## Statens vegvesen

Vår referanse:  
17/194448-6

Vår dato:  
18.12.2017

### Tilleggsuttale – Frådeling – FV. 394 – Gnr. 18 bnr. 7 – Lindås

Lengdeprofil av avkjörsla.

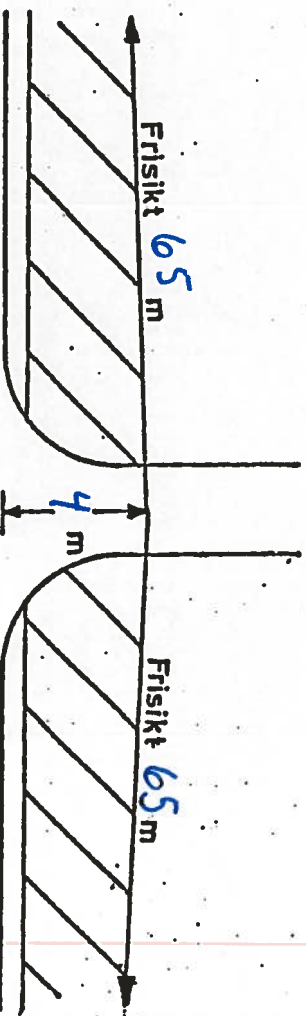
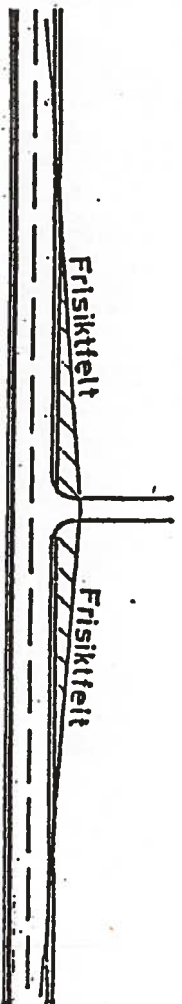
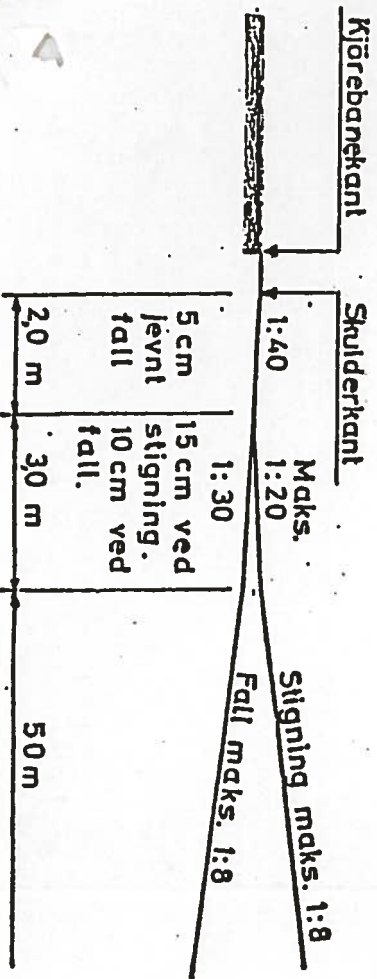
Vi var på synfaring i avkøyrsla 05.12.2017. Vi observerte at det var eit avkøyrslpunkt der, men at den ikkje var i samsvar med dei krav vi normalt stiller til utforming. Det var særleg svingradius som ikkje var oppfylt. Dette medfører eit køyremønster slik at ein ikkje oppnår tilstrekkeleg sikt i avkøyrsla. Vi la elles merke til at tilkomstvegen var svært bratt.

Det ser ut til at det har vore lite bruk av avkøyrsla. Vi minner derfor om at det er eit krav at avkøyrsla skal vedlikehaldast i samsvar med dei krav som er sett i løyvet. Det er vår vurdering at avkøyrsla som ligg der i dag ikkje er i samsvar med dei krav vi sette i 1989. Vi vil difor rå til at Lindås kommune ikkje gjev løyve til ny eller endra bruk før avkøyrsla er sett i forsvarleg stand i samsvar med vedtaket i 1989.

Avkjørslepunktet må regulerast slik at krav til svingradius vert tilfredsstillande.  
Skogrydding må utførast for å oppnå tilfredsstillande frisikt.
